改善箇所説明図

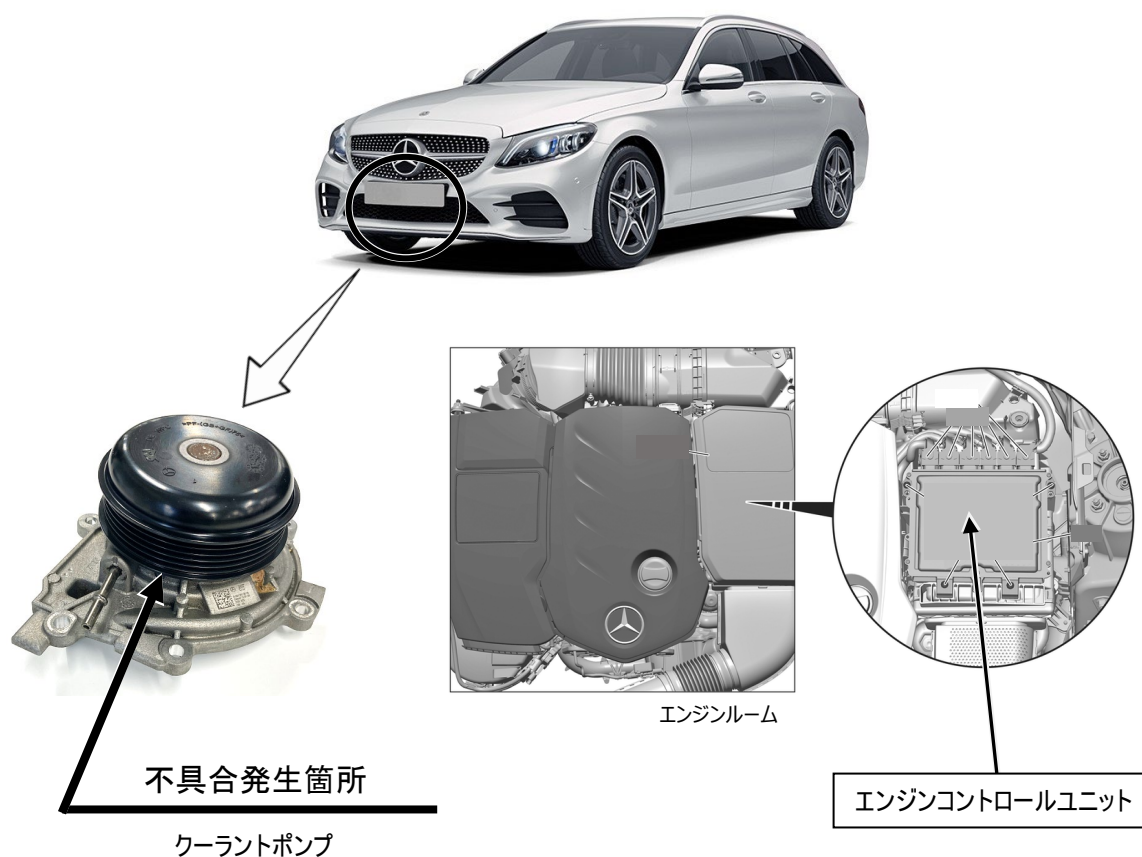
ディーゼルエンジンに搭載されているクーラントポンプにおいて、軸受けシールの設計が不適切なため、作動の制御が行われている負圧回路へ冷却水が浸入し、負圧回路の関連部品が作動不良を起こすことがある。そのため、エンジン警告灯(MIL)が点灯する、出力が低下する、ブレーキ倍力装置の機能が低下する等の不具合が発生し、排気ガスの再循環装置(EGR)制御用の電磁バルブに作動不良が発生した場合においては、MIL 点灯と共に排ガスが悪化し、更に短絡が発生すると発熱して周囲を溶損させることで、最悪の場合、火災に至るおそれがある。

注: は、制御プログラムを対策仕様に書き換える部位を示す。

全車両、EGR 制御用の電磁バルブを新品に交換し、エンジンコントロールユニットの制御プログラムを対策プログラムに書き換える。また、負圧回路の点検を行い、冷却水やエンジンオイルが浸入している関連部品は、新品に交換を行う。
